改善箇所説明図

不具合の内容

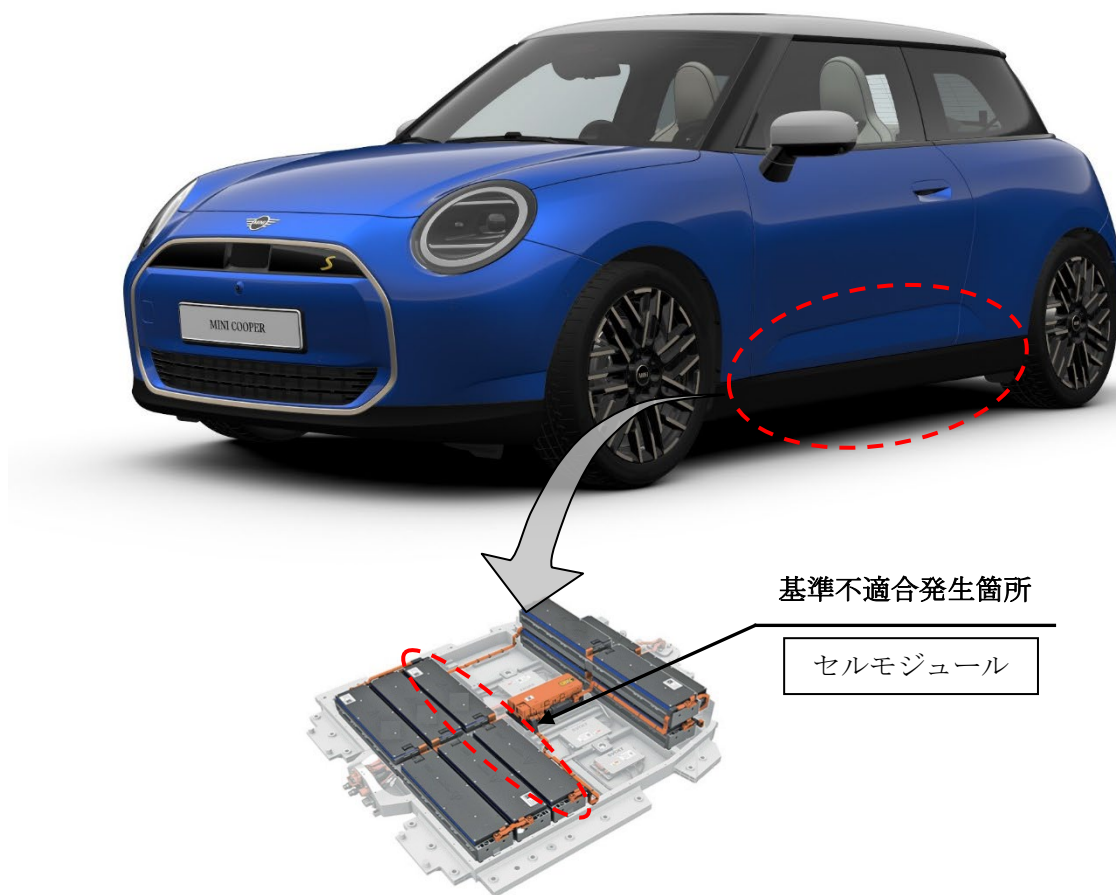
- (1) 高電圧バッテリーのセルモジュールにおいて、製造が不適切なため、電極シート（正極）の切れ端が折れ曲がったことにより、セパレーターが損傷することがある。そのため、セルモジュール内部で短絡し、最悪の場合、火災に至るおそれがある。
- (2) 高電圧バッテリーのセルモジュールにおいて、製造が不適切なため、電極シート（負極）の切れ端が折れ曲がったことにより、セパレーターが損傷することがある。そのため、セルモジュール内部で短絡し、チェックコントロールメッセージが表示され、高電圧バッテリーの充電量が最大30%までに制限される。

全車両、高電圧バッテリーのセルモジュールを良品に交換する。

識別：作業完了車は、右フロントドアのローワーヒンジのボルト(頭)に黒ペイントを塗布する。
